ASSEMBLÉE GÉNÉRALE

2 DÉCEMBRE 2025 - 18h00

- Présentation du rapport d'expertise sur l'intrusion humaine involontaire
- Avis du CLIS sur la DAC (Demande d'Autorisation de Création)

Conceptualisation de l'Andra : 4 scénarios qui se réduisent à 2 (Annexe 4)

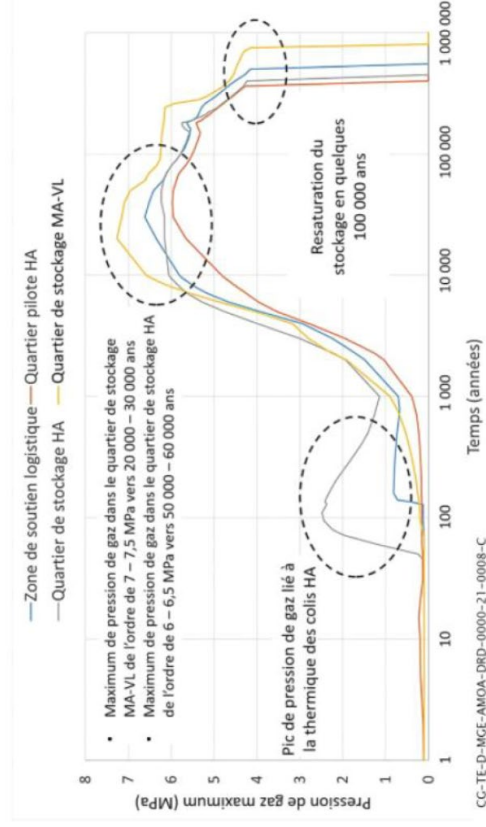
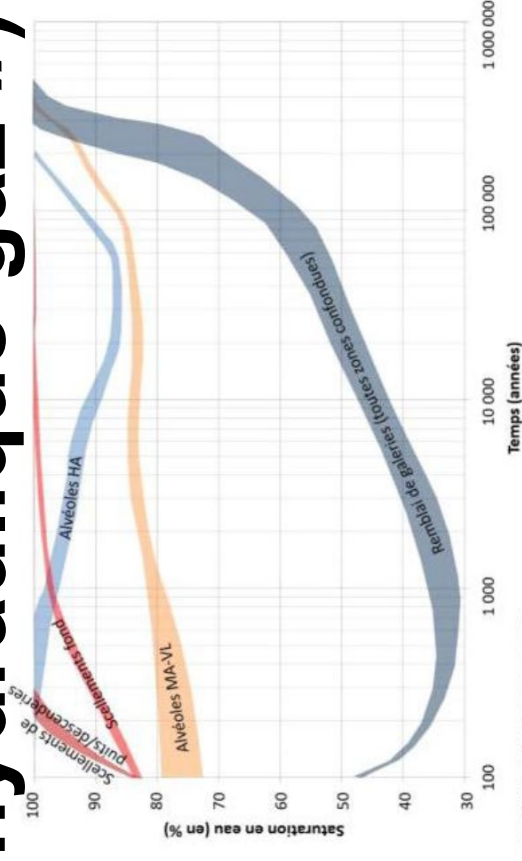
4 scénarios ont été étudiés. Le premier est un forage jusqu'au Dogger où l'on traverse toutes les couches sous et au-dessus du stockage. Le deuxième est un forage qui s'arrête au niveau du stockage avec un grand diamètre. Le troisième s'arrête également au niveau du stockage mais avec des carottages. Et le dernier, c'est un forage qui intervient lors du transitoire hydraulique-gaz et qui concerne tous les scénarios.

Si l'on compare les scénarios 2 et 3, on s'aperçoit qu'ils sont sensiblement identiques mis à part le diamètre qui est plus important pour le deuxième, mais on retrouve les mêmes conséquences, mais avec en plus, pour le troisième, des carottages.

Quand on compare les différents scénarios, il n'y en a que 2 au lieu des 4 qui sont analysés, puisqu'en fait, ils ont les mêmes conséquences. Pour la plupart des forages, on a une pression gazeuse qui a été étudiée par l'Andra.

Vous pouvez voir sur le schéma la saturation en eau des forages. Quand les valeurs sont petites, il n'y a que du gaz. Et quand les valeurs sont hautes en l'occurrence à 100 %, il n'y a que de l'eau. Dans le graphique du bas (**Annexe 5**), la progression est logarithmique, soit 10, 100, 10 000 et 100 000 ans et un million d'années.

Là où il y a des déchets, il y a de l'eau ; il y a une présence d'eau sur la partie haute du stockage. Cependant, la ligne gris foncé basse représente la présence d'eau. Dans le graphique du bas, il y a une présence gazeuse. Là où il y a le stockage, le gaz peut se conserver sur une très longue durée. Le gaz provient de la corrosion des métaux des colis.

Pressions hydrauliques à vérifier

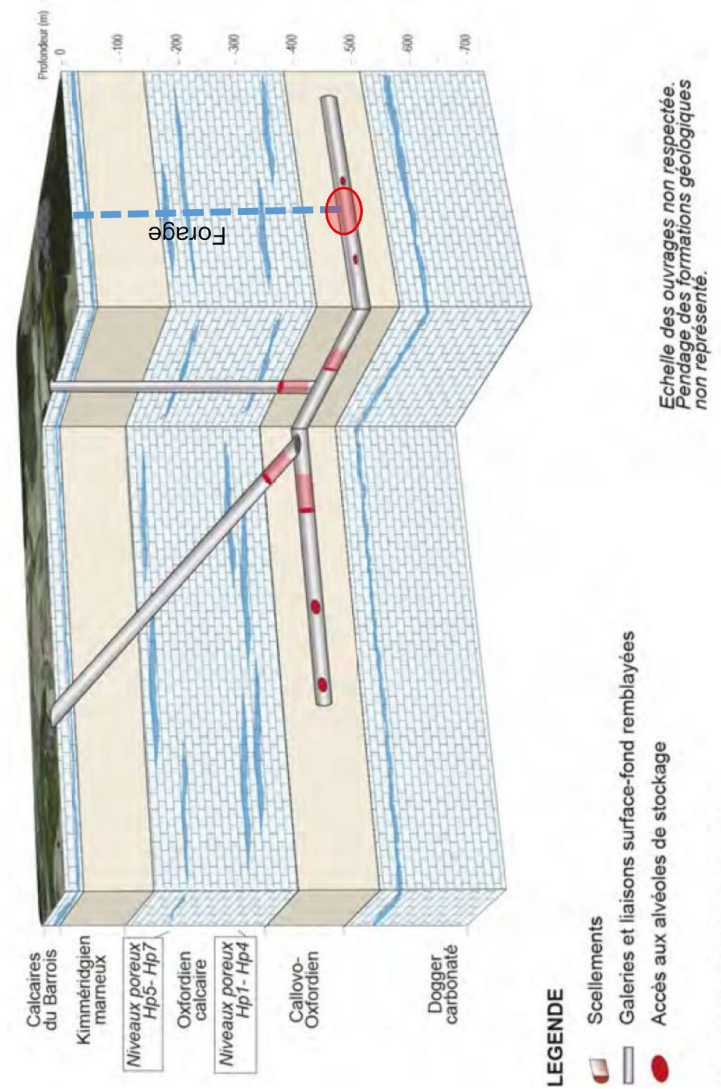
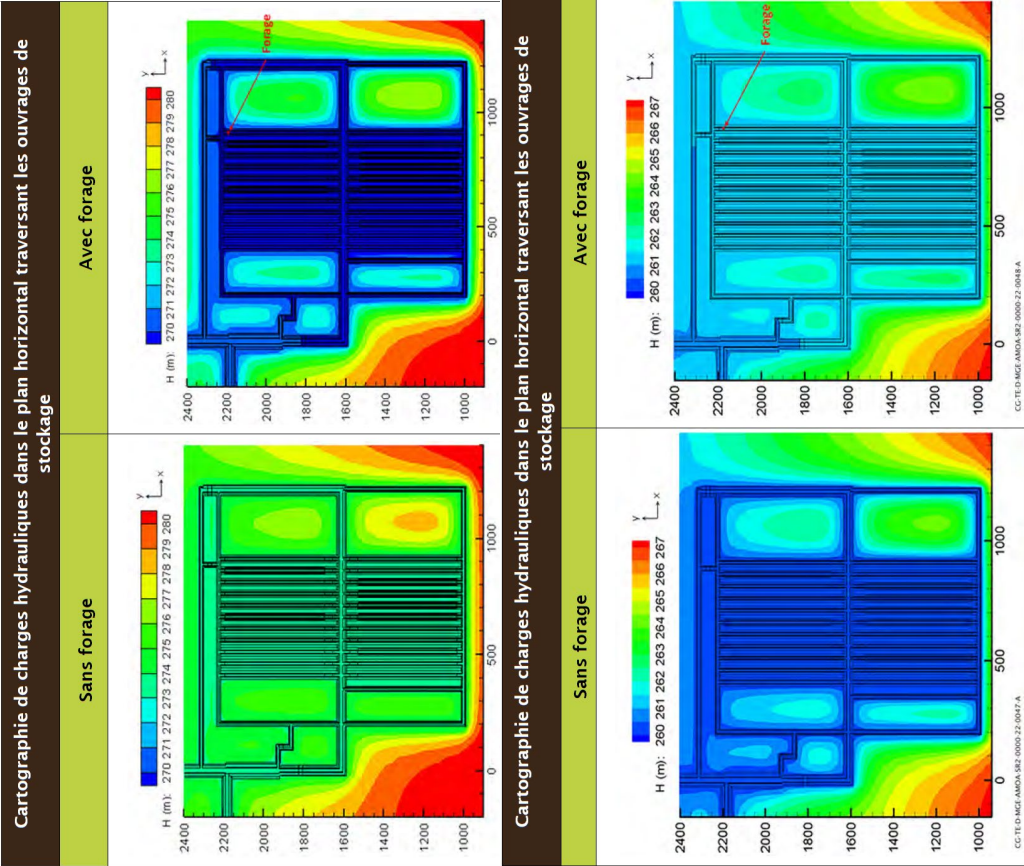
En outre, les valeurs absolues des charges hydrauliques posent question. Le stockage est situé à une profondeur d'environ 450 m. Dans des conditions de saturation hydraulique, une pression hydraulique d'environ 450 m serait attendue au niveau du stockage. Les calculs du modèle montrent des charges d'un maximum de 280 m, ce qui ne représente qu'un peu plus de la moitié de la valeur. Apparemment les champs de charge hydraulique sont exprimés par rapport au niveau de la mer, ce qui n'est pas mentionné en référence. Sans cette indication, les champs de charge hydraulique présentés ne sont pas compréhensibles.

Sur ce schéma, le forage relie l'aquifère du Barrois jusqu'au stockage. Et la question se pose : d'où viennent les pressions qui produisent le déplacement de l'eau ? Vous connaissez le principe des vases communicants ? Quand vous prenez un tuyau rempli d'eau, quel que soit le déplacement du tuyau, les niveaux de l'eau restent identiques. Et vous avez donc la même chose entre le forage et les puits et la descenderie. La question est de savoir : avons-nous des différences de pression qui provoquent un relâchement d'eau entre ces tuyaux ? C'est d'autant plus vrai pour les charges hydrauliques, avec l'impact du forage indiqué sur la diapositive. Les forages partent de la surface, le forage géothermique abandonné au niveau du stockage représente une voie de relâchement dans les calcaires du Barrois. La différence de charge dans le forage par rapport à celle interstitielle dans l'eau du Callovo-Oxfordien dépend fortement de la localisation topographique du forage et de l'intersection avec l'aquifère du Barrois. Aucune information à ce sujet n'est fournie sur la diapositive et donc les résultats ne sont pas compréhensibles.

1. Différence de pression entre le stockage et l’aquifère à clarifier

2. Forage reliant l’aquifère du Barrois au stockage ➔ pression à l’intersection

Calculé entre 270 m et 261 m à l’intersection

Voies d'exposition pour l'opérateur de forage

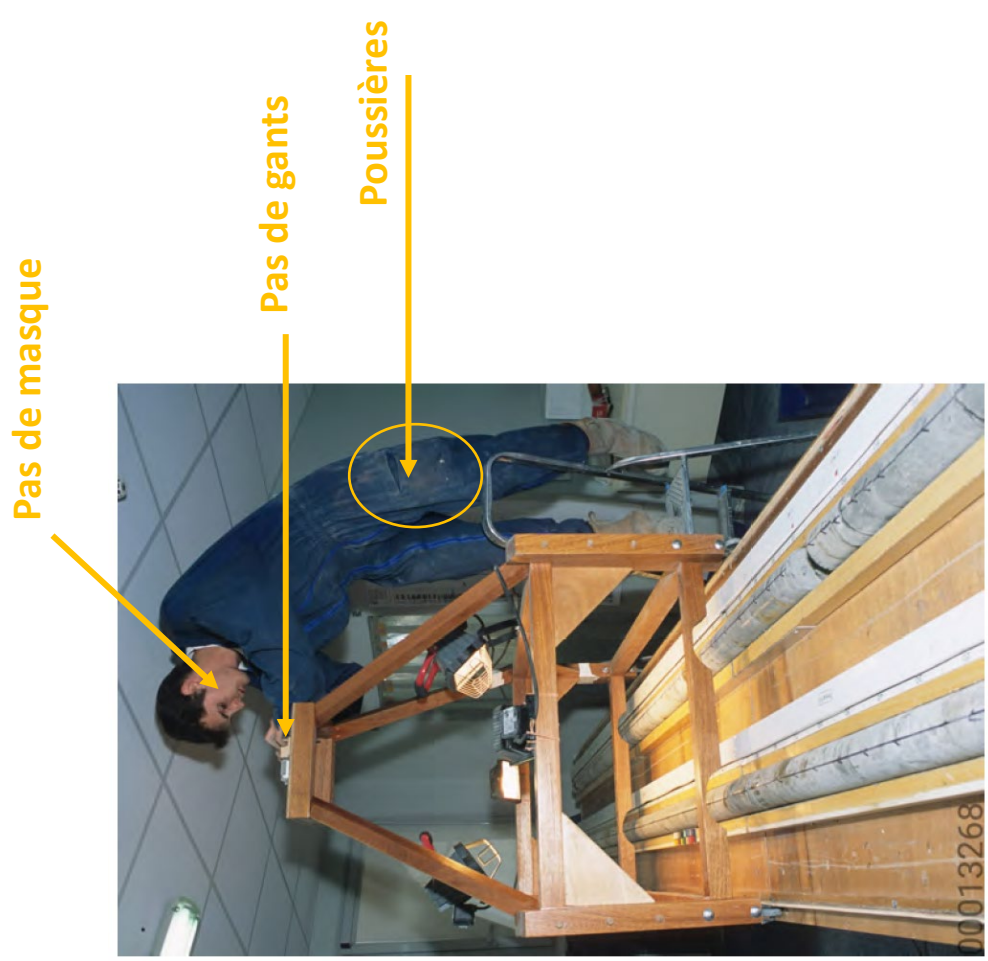
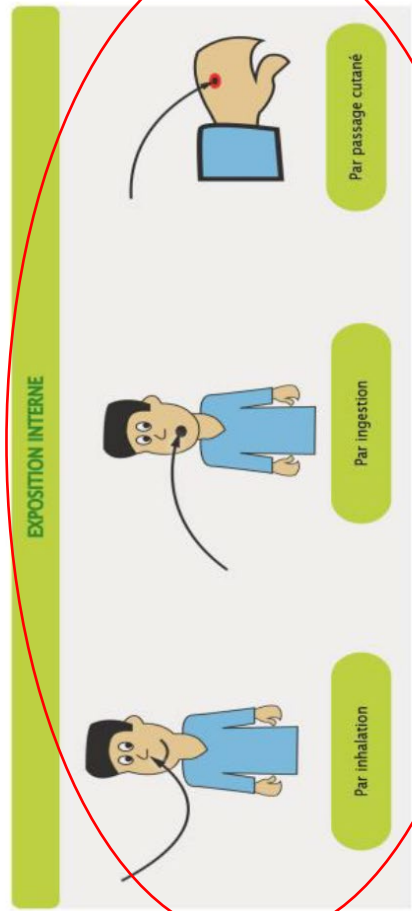
On voit ici l'exposition d'un opérateur après forage et analyse d'une carotte qui va poser un problème, puisque l'opérateur ne sait pas que la carotte est radioactive. L'opérateur qui analyse la carotte est directement exposé à la radioactivité, comme cela est montré sur la photographie de la diapositive.

Si vous voyez l'opérateur sur la photo, vous verrez de la poussière sur ses manches ; il ne porte ni masque, ni lunettes, ni gants de protection. On s'aperçoit des fragments en verre qui sont coupants pouvant entraîner un risque de blessure cutanée et d'ingestion. Ces risques sont plus importants que la radiation continue directe.

Exemple : l'Iode 129 en tant que radionucléide à longue durée de vie déterminant pour la dose

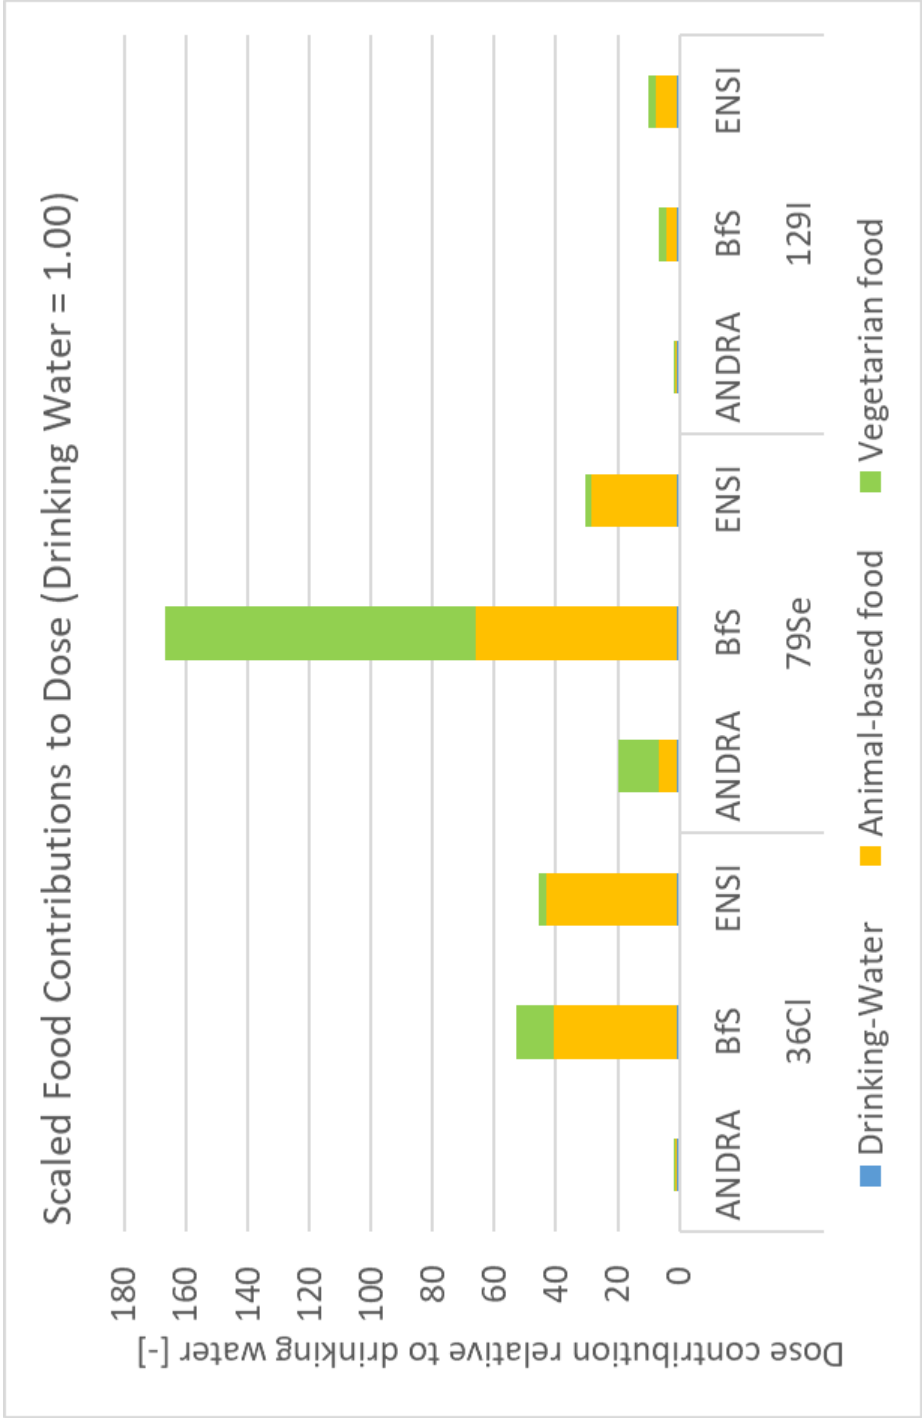
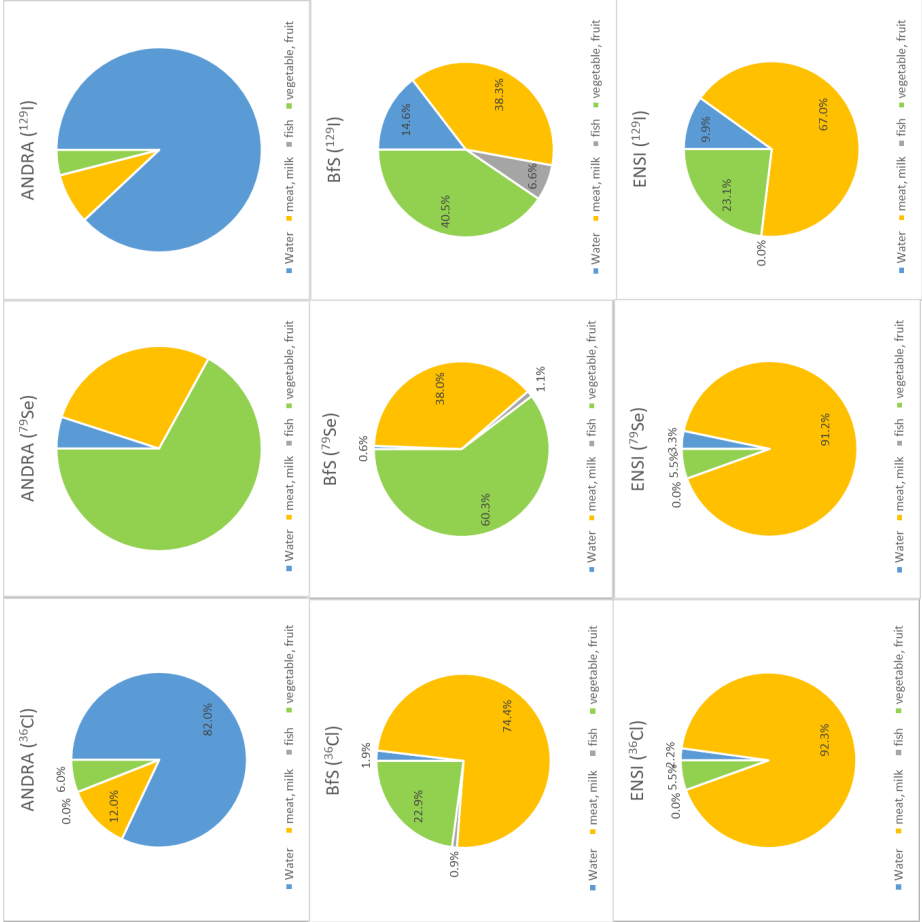
Il n'y a que trois radionucléides qui peuvent sortir du forage et qui sont libérés par le stockage, parce que les autres éléments restent prisonniers de la roche.

Et l'un de ces radionucléides est l'iode 129 (élément peu présent dans la nature sauf au bord de mer), qui se stocke dans la thyroïde. C'est un élément radioactif qui est très présent dans un stockage définitif. Quand on regarde comment l'Andra a analysé les risques, seule l'eau potable a été analysée. L'iode 129 est un oligo-élément important qui s'accumule dans la chaîne alimentaire (viande, lait, poisson, œuf).

C'est la raison pour laquelle il faut aussi effectuer des recherches sur la part animale (viande, lait, poisson, œuf) et végétale pour trouver l'exposition à cet iode qui se rajoute à celle due à l'eau potable.

1. Coefficient de conversion de l'Iode 129 relative à l'exposition par ingestion : $1,1 \cdot 10^{-7}$ Sv/Bq (CIPR)
2. Calcul approximatif :
 - a- concentration d'Iode 129 dans l'eau potable : 1 Bq/l
 - b- consommation d'eau potable : 0,55 m³/an (à 1,5 litre/jour ; OMS : 2 litres/jour)
 - c- dose annuelle résultant (uniquement) de l'eau potable : $6,03 \cdot 10^{-5}$ Sv/a
3. L'Iode 129 est un oligo-élément important qui s'accumule dans la chaîne alimentaire (viande, lait, poisson, œufs) (disponibilité insuffisante) :
<https://www.blv.admin.ch/blv/fr/home/lebensmittel-und-ernaehrung/forschung/forschungsprojekte/milch-als-jodlieferant.html>
4. Résultats de l'ANDRA :
 - a- coefficient de conversion de : $6,9 \cdot 10^{-5}$ (comparable à l'eau potable)
 - b- part de l'eau potable dans l'exposition totale : 88 % du total (viande, lait, poisson, œufs négligeables)
